【改善箇所説明図 ③】

C部詳細

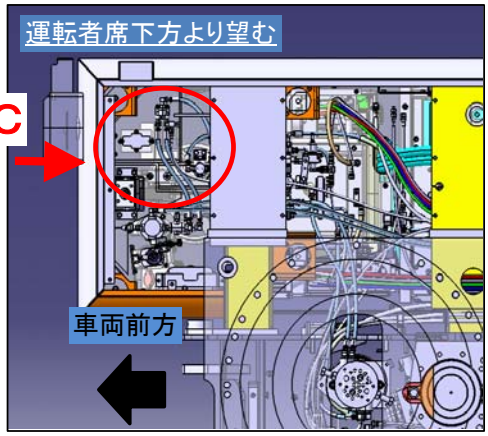
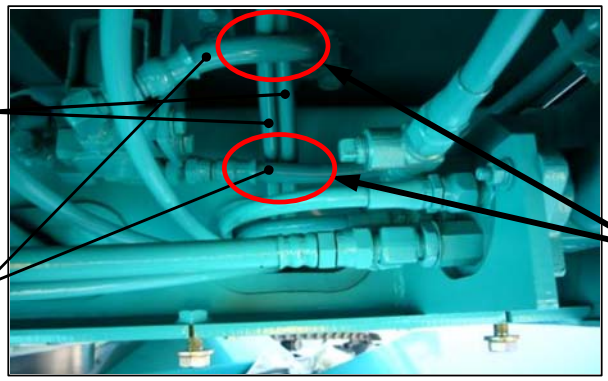
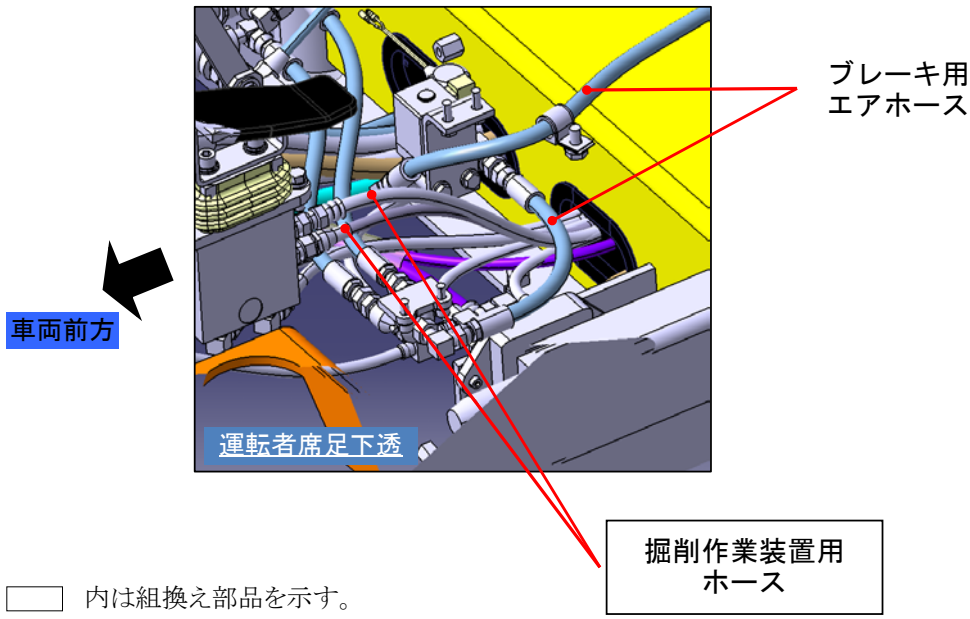
不具合の内容

掘削作業装置用ホースの配置が不適切なため、ブレーキ用エアホースと接触するものがある。そのため、そのままの状態で使用を続けると、車体の振動等によりエアホースが摩耗し、エアが漏れ、最悪の場合、制動力が低下するおそれがある。

改善の内容

全車両、ホースの配置を点検し、不適切なものは組み直す。また、ホースを点検し、摩耗しているものは新品と交換する。
